2025年轨道交通地方标准执行情况专项抽查

电气专业总结

第二部分 专项抽查主要问题--设计细节问题（xx线扩能提升工程）

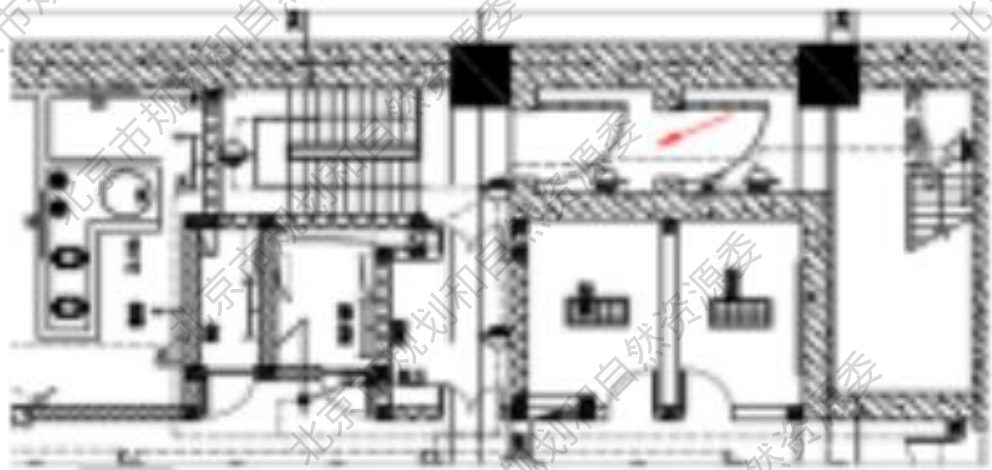
设计说明5.4.4应急照明，建议明确低压配电室、防烟机房（加压机房）、气瓶室等区域备用照明的应急电源火灾时连续供电时间。

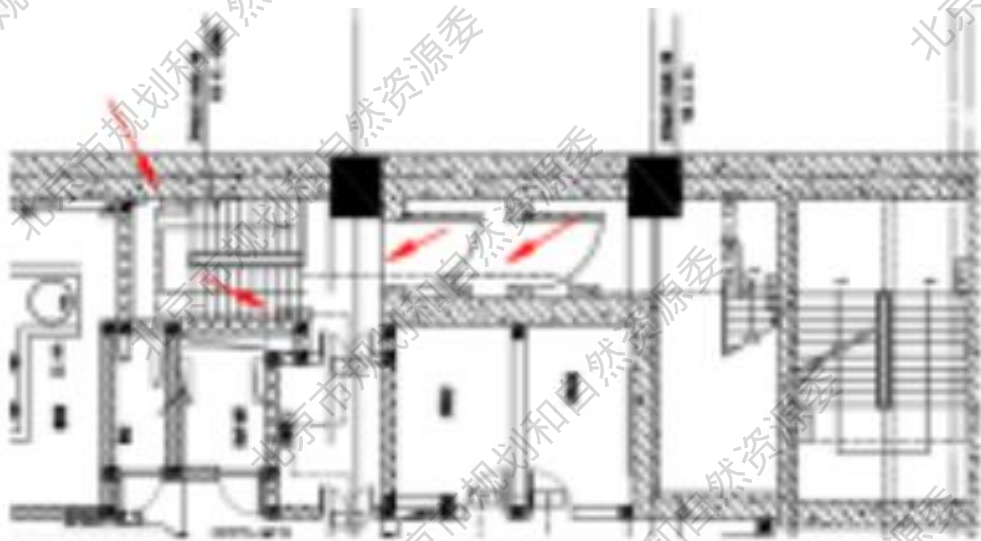
地下一层疏散楼梯密闭门上方缺少疏散出口灯具设置，不满足《地铁设计防火标准》（GB 51298-2018）第5.6.3条，安全出口和疏散通道出口处的疏散指示标志应设置在门洞边缘或门洞的上部，标志的上边缘距吊顶面不应小于0.5m，下边缘距地面不应小于2m的要求。

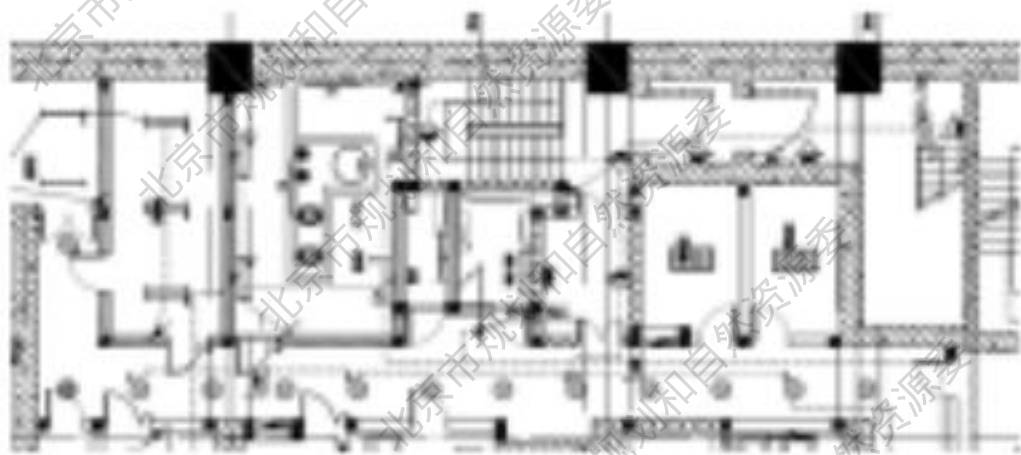
地下一层疏散楼梯间疏散指示灯方向与疏散路径不一致。不满足《城市轨道交通工程设计规范》DB11/995-2013第24.2.45条-3，**设备管理用房区内的消防专用通道可作为该设备区管理人员的安全出口的要求。**需重新校核并调整灯具指向，确保疏散路径正确指引。
